Avviso di Sicurezza Urgente

Ingenia Ambition X, Ingenia Ambition S

**Problema di dimensionamento meccanico che interessa i blocchi di sollevamento posti
sulla parte superiore del magnete**

Agosto 2023

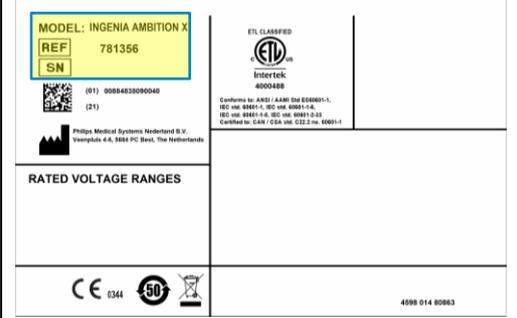
Gli ampi angoli tra le singole imbracature che si collegano ai blocchi di sollevamento del magnete

possono causare un aumento delle sollecitazioni nei blocchi di sollevamento.

Può verificarsi una situazione pericolosa, solo se il magnete viene sollevato direttamente dalla gru, attraverso gli attacchi a questi blocchi di sollevamento.

Gli ampi angoli tra le singole imbracature che si collegano ai blocchi di sollevamento del magnete possono causare un aumento delle sollecitazioni nei blocchi di sollevamento.

Per risolvere questo problema, è stato progettato un distanziatore che si adatta intorno al perno del blocco di sollevamento e fornisce la superficie di interfaccia richiesta.
